＜3 基準地震動の策定 3.3 震源を特定せず策定する地震動による基準地震動＞
震源を特定せず策定する地震動による基準地震動
 (策定方針)

プレート境界の形状に関する知見について

2022年4月15日 第1041回審査会合コメント及び回答概要一覧

Matsubara et al.(2021)と内閣府(2012)の比較

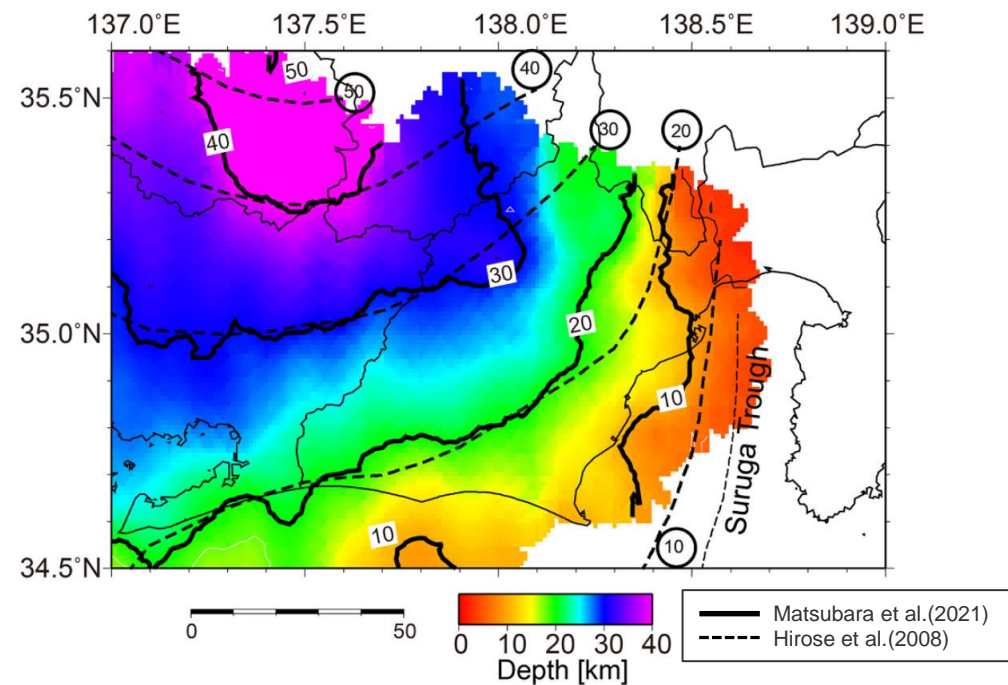
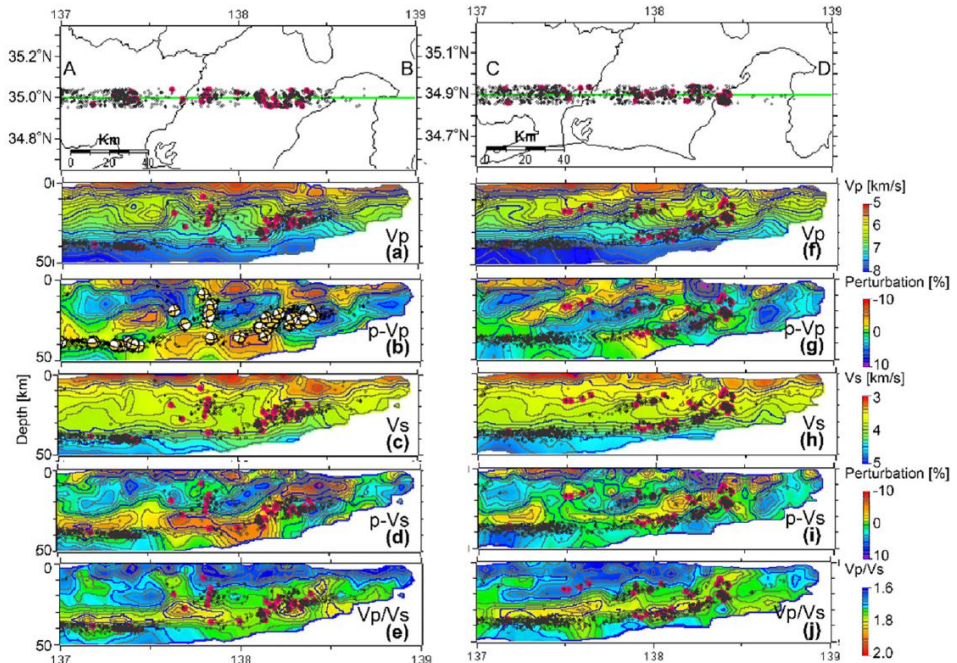
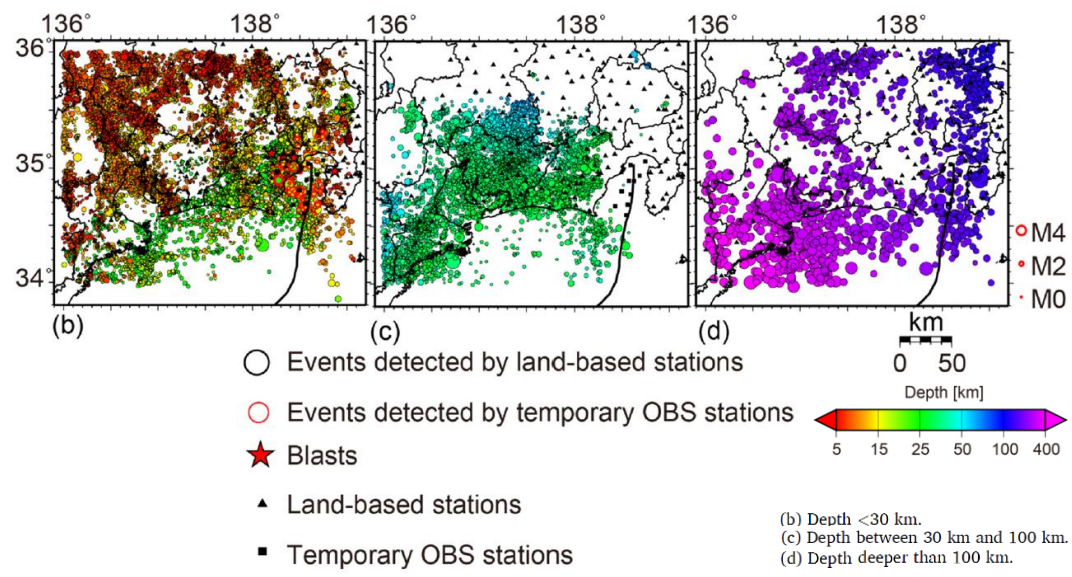
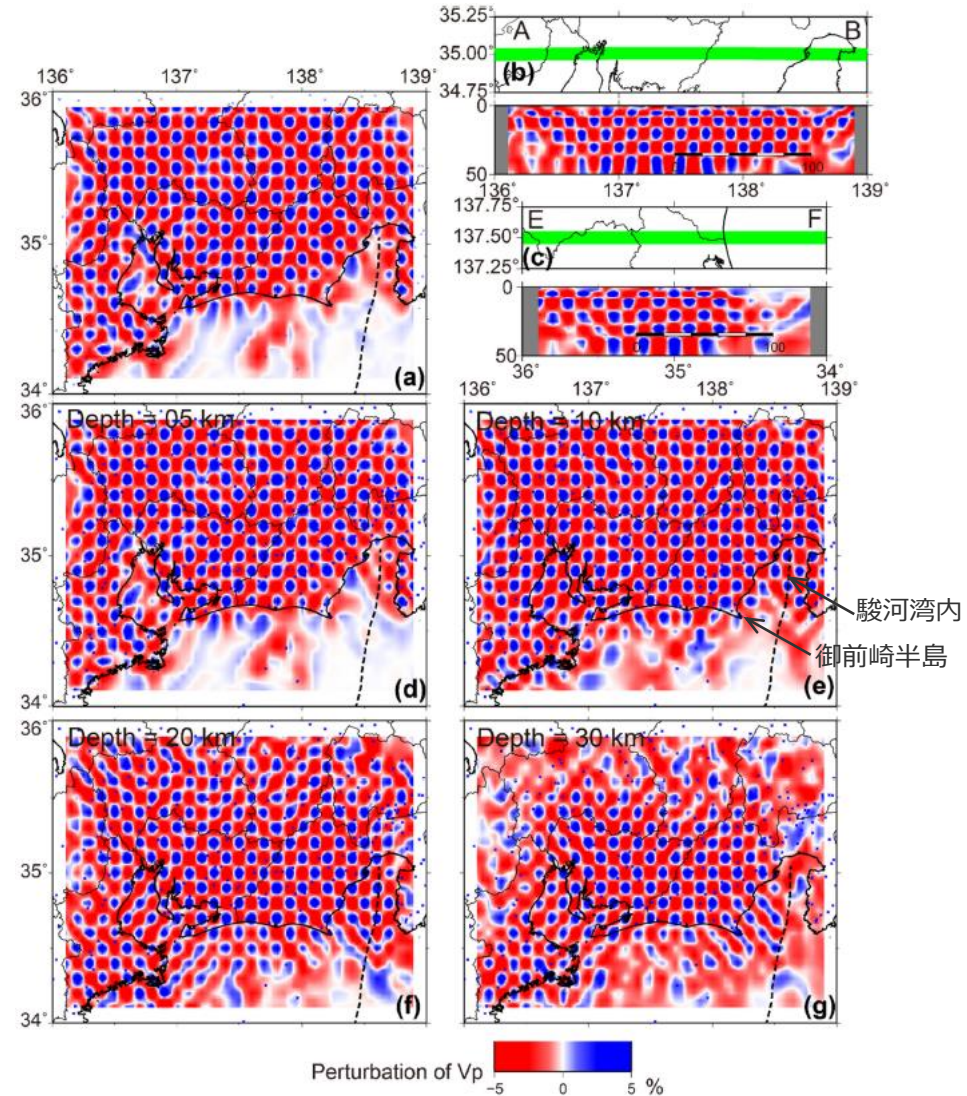
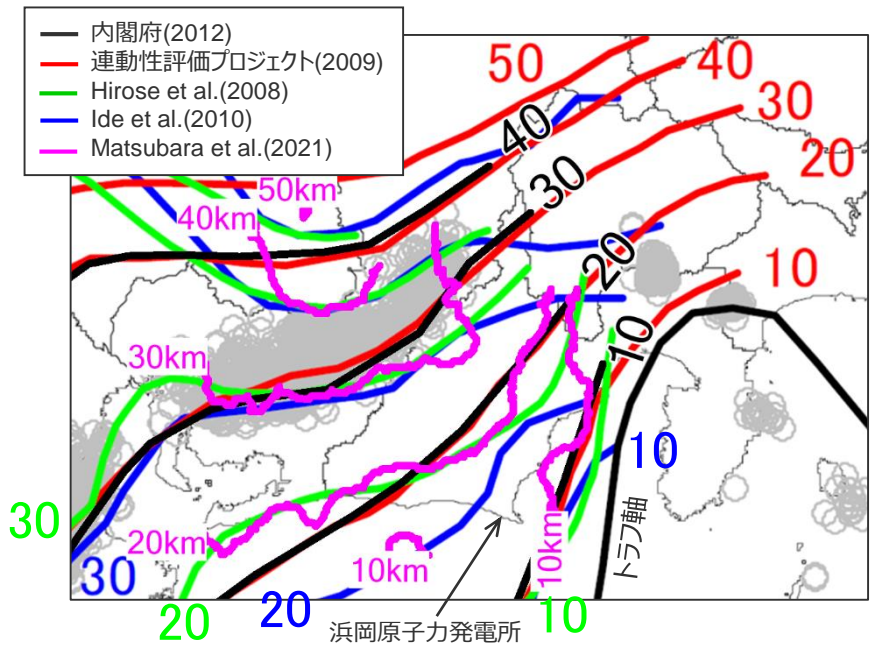
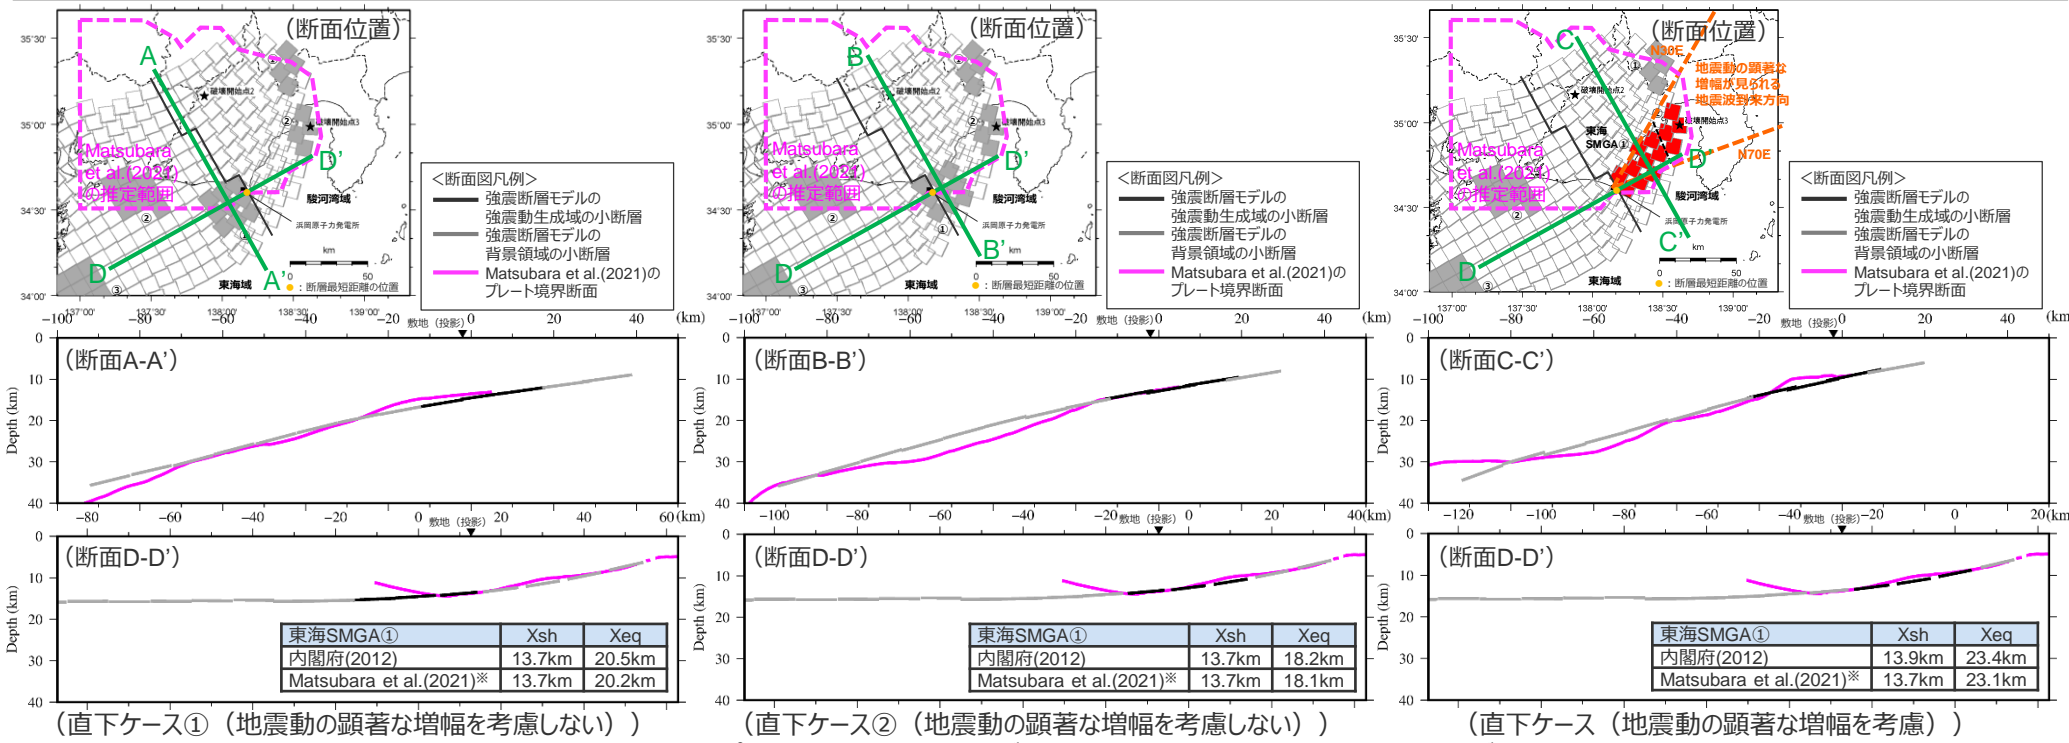
No.	コメント	回答概要	ページ
1	駿河トラフ下に沈み込む東海地域のフィリピン海プレートの形状に関する新たな知見（Matsubara et al.(2021)）の確認について、浜岡原子力発電所の地震動評価に用いている内閣府(2012)のプレート境界の形状と比較して、敷地への影響が支配的な東海SMGA①までの距離が概ね同等となっていることは確認したが、もう少し説明性を上げるため、地震動評価への影響が小さいことを示すこと。	Matsubara et al.(2021)において図示されている範囲のプレート境界深さを反映した強震断層モデルを作成して、断層モデルを用いた手法による地震動評価を行い、内閣府モデル（最大クラスの地震）と地震動評価結果が同程度であることを確認した結果を説明する。	p.189~

- Matsubara et al.(2021)は、最新の記録を用いて行った地震波トモグラフィ法による速度構造等に基づき東海地域のプレート境界の形状を推定し、同じく地震波トモグラフィ法による速度構造等に基づき推定されたHirose et al.(2008)のプレート境界の形状と比較し、駿河トラフから沈み込むフィリピン海プレートは深さ20km程度までが既往のモデルより少し浅くなったとし、深さ10kmの等深線がやや西側に位置している。
- 内閣府(2012)のプレート境界の形状は、地下構造探査結果等による連動性評価プロジェクト(2009)に基づき深さ10km及び20kmの等深線が設定されており、右図のとおり、深さ10kmの等深線は、Hirose et al.(2008)よりやや西側に位置し、最新の記録を用いて推定されたMatsubara et al.(2021)とより整合的である。また、深さ10km以外の等深線についても、内閣府(2012)はMatsubara et al.(2021)と概ね整合している。

- 内閣府モデル (最大クラスの地震) に基づく強震断層モデルについて、敷地への影響が支配的な東海SMGA①を配置した敷地直下及びその周辺に着目して、Matsubara et al.(2021)のプレート境界と断面比較をすると、敷地からやや離れたMatsubara et al.(2021)が推定結果として示している南端のところやや違いが見られるものの、地震動評価に影響が大きい敷地直下を中心に両者は概ね整合している。
- 影響確認のための試算として、内閣府モデル (最大クラスの地震) に基づく強震断層モデルをベースにMatsubara et al.(2021)において図示されている範囲のプレート境界深さを反映し、敷地への影響が支配的な東海SMGA①の断層最短距離Xsh及び等価震源距離Xeqを算定した結果、いずれも内閣府モデル (最大クラスの地震) に基づく強震断層モデルと概ね同等となっている。
